ENTE FERROVIE DELLO STATO
DIPARTIMENTO PRODUZIONE
DIPARTIMENTO POTENZIAMENTO E SVILUPPO

OGGETTO: Funzione di soccorso Tel.

AZIENDA AUTONOMA FERROVIE DELLO STATO

OGGETTO: Rivelatore di squilibrio. Punto di linea
banalizzato.

V. 307

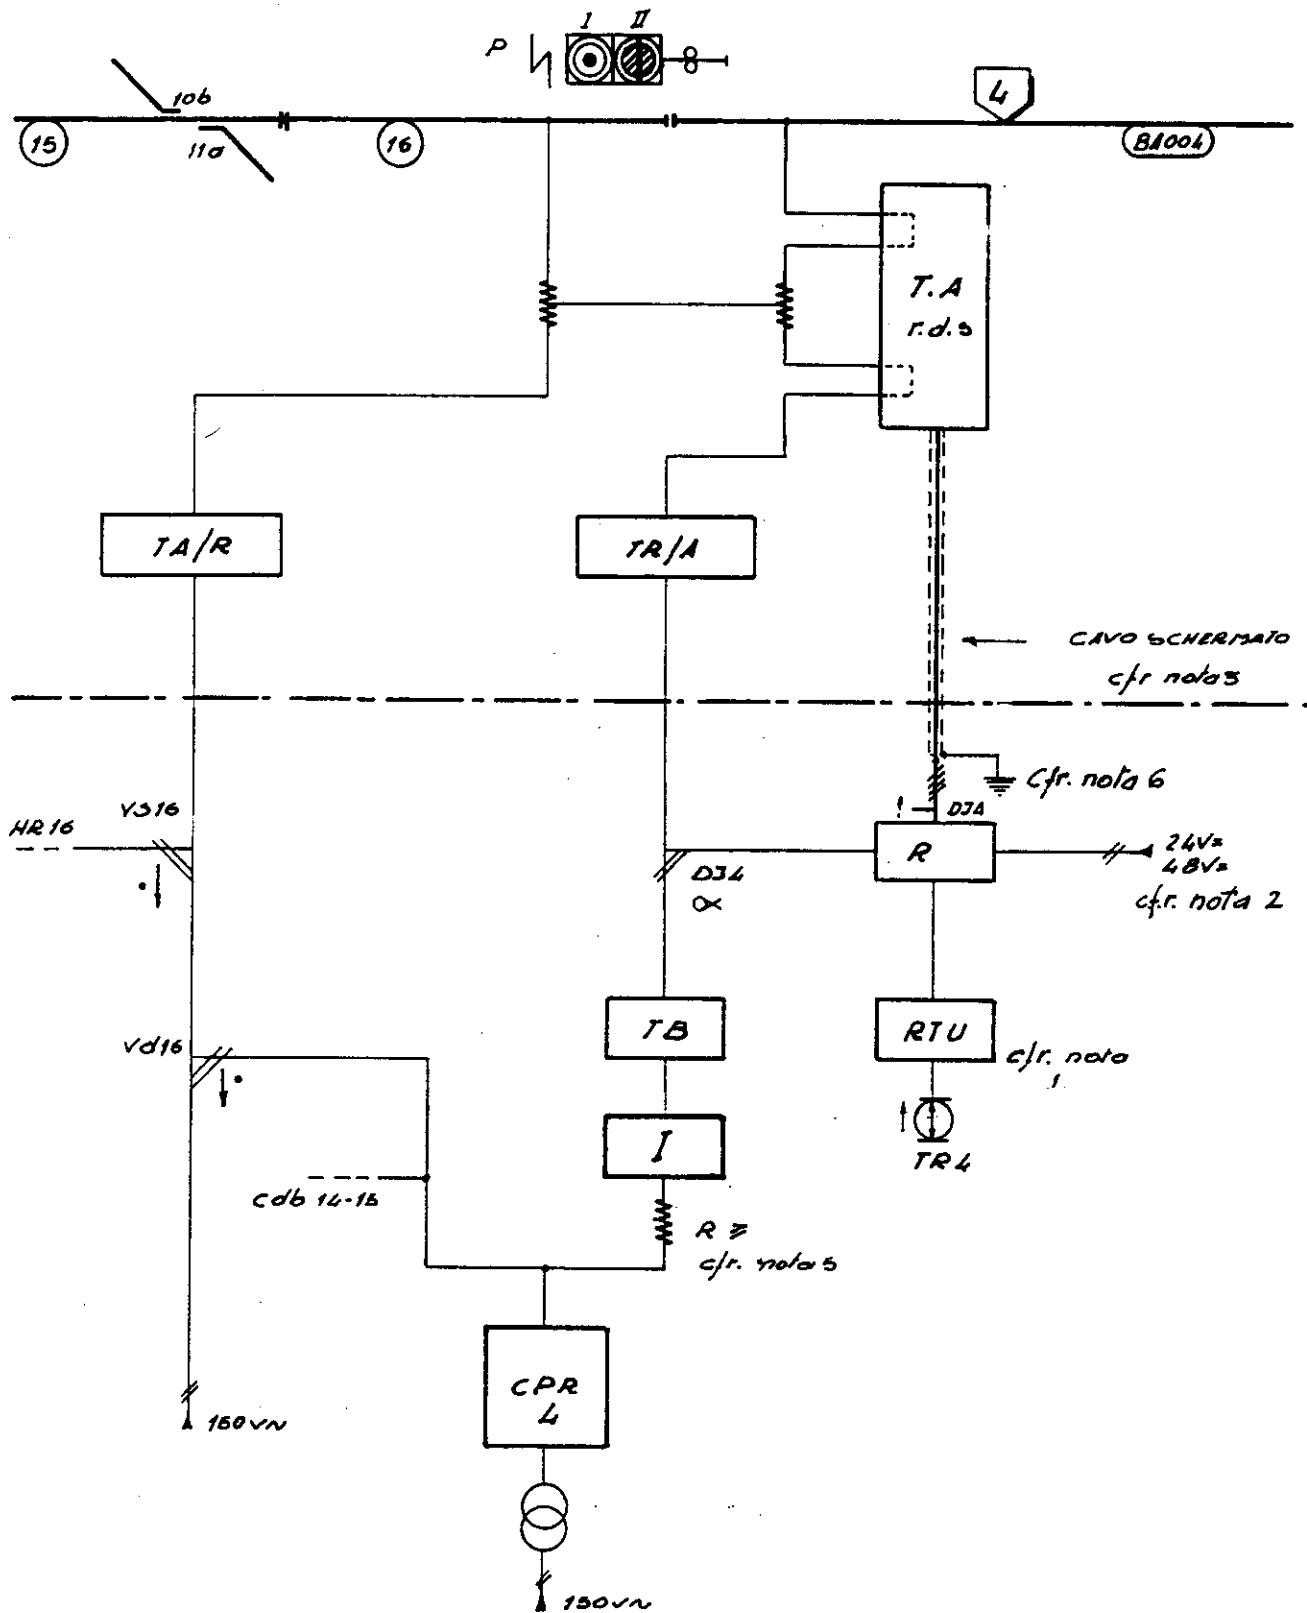
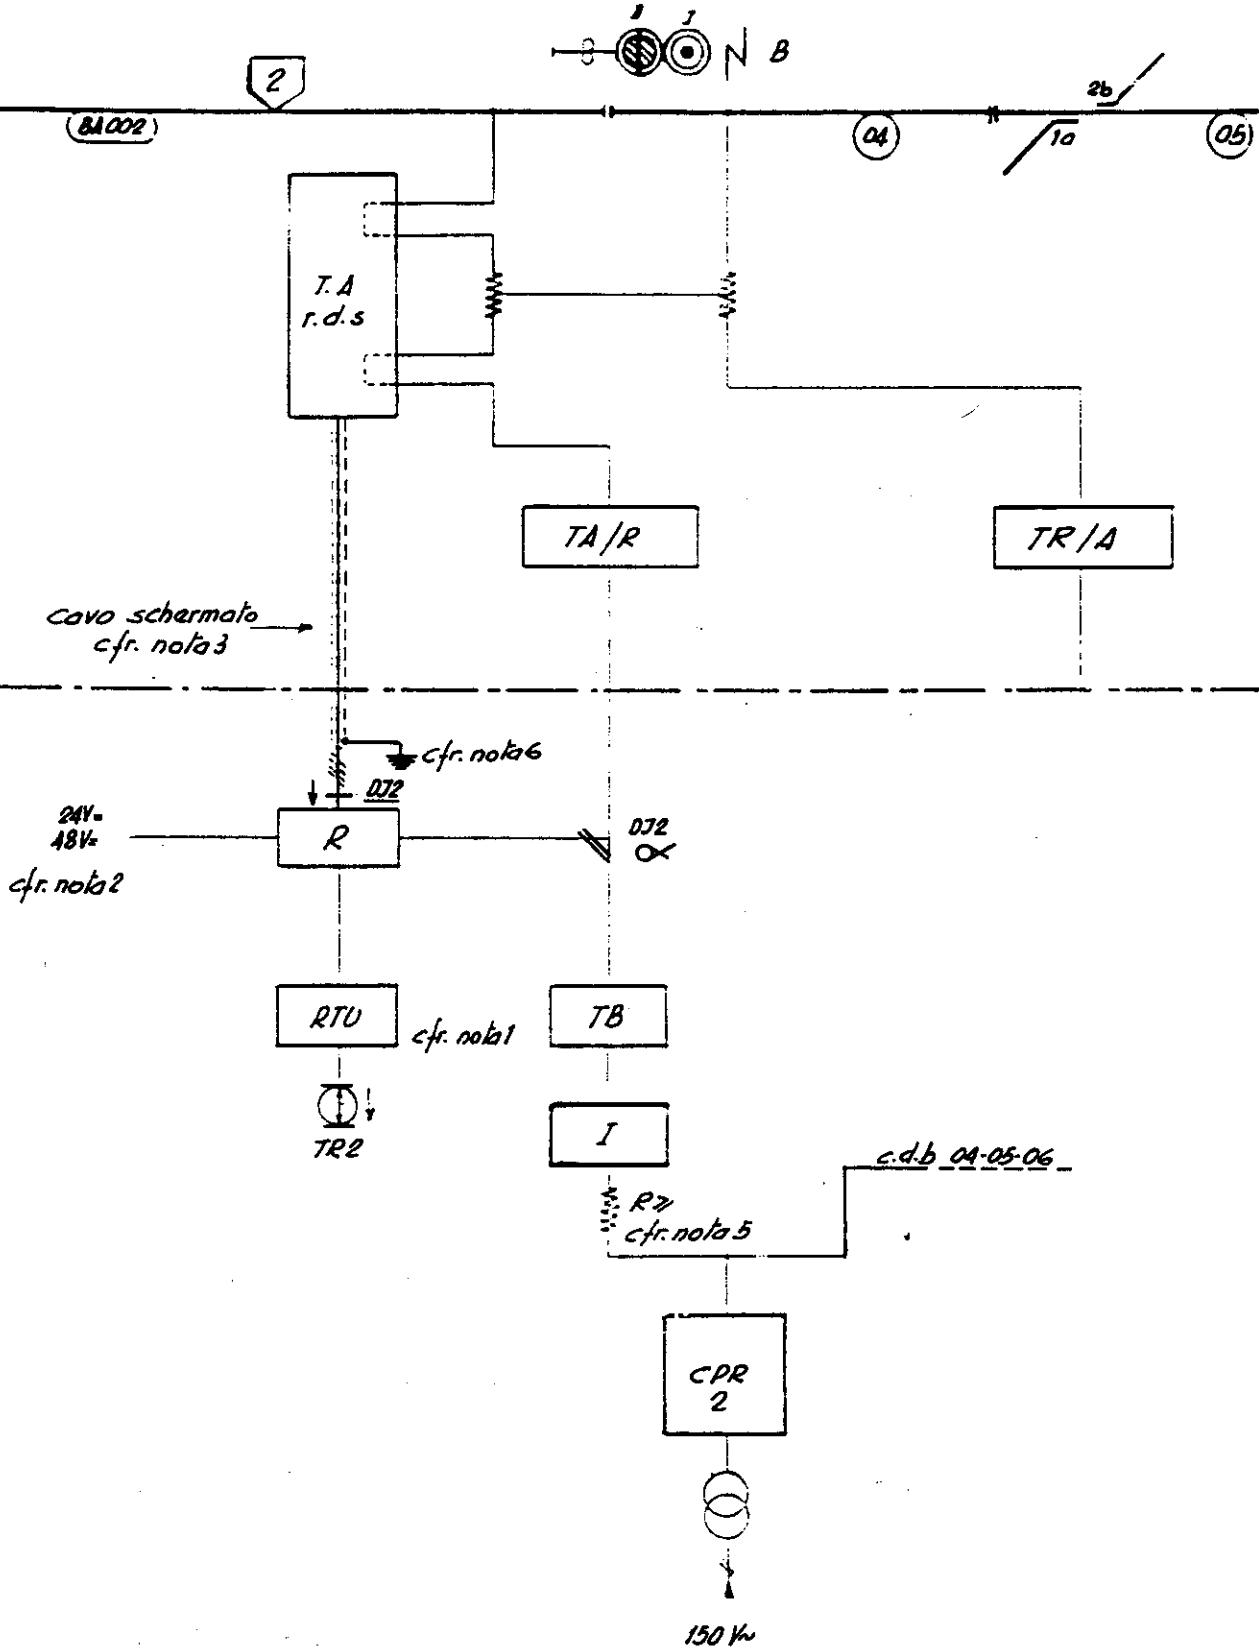
E' stato segnalato a questa Sede che all'atto della inversione del senso di circolazione del blocco automatico per marcia a destra si verifica l'occupazione della prima - in relazione al nuovo senso di marcia - sezione di blocco, per il malfunzionamento del ricevitore del rivelatore di squilibrio applicato al punto di linea interessato.

A seguito di rilievi si è accortato che tale malfunzionamento è causato dalle elevate tensioni che si presentano ai capi dei secondari dei TA per effetto delle forti correnti che circolano nel circuito di binario quand'esso è certosicuitato in alimentazione.

Considerato che le sollecitazioni al ricevitore del RdS si verificano quando quest'ultimo non deve espletare nessuna funzione, si è deciso di scollegare tale ricevitore dal circuito di decodifica del punto di linea cui si riferisce se il senso del blocco è per gli arrivi.

La modifica ai circuiti è riportata nell'allegato schema V307 ed è valida sia per gli impianti futuri che per quelli già realizzati. Questi ultimi devono essere, pertanto, adeguati.

Data	6.83	Variante	I	2-88	Piave 41	Introdotto contatti zelé D a monte del riceritore - schemi 1a e 1b
Dis. n.	6		II			
Luc. n.	Finestra		III	2-88	Piave 41	Aggiornata nota 5) (lettera IE.5.11/27638 del 8-10-87)
Riv. n.	Galleria		IV			
			V			
			VI
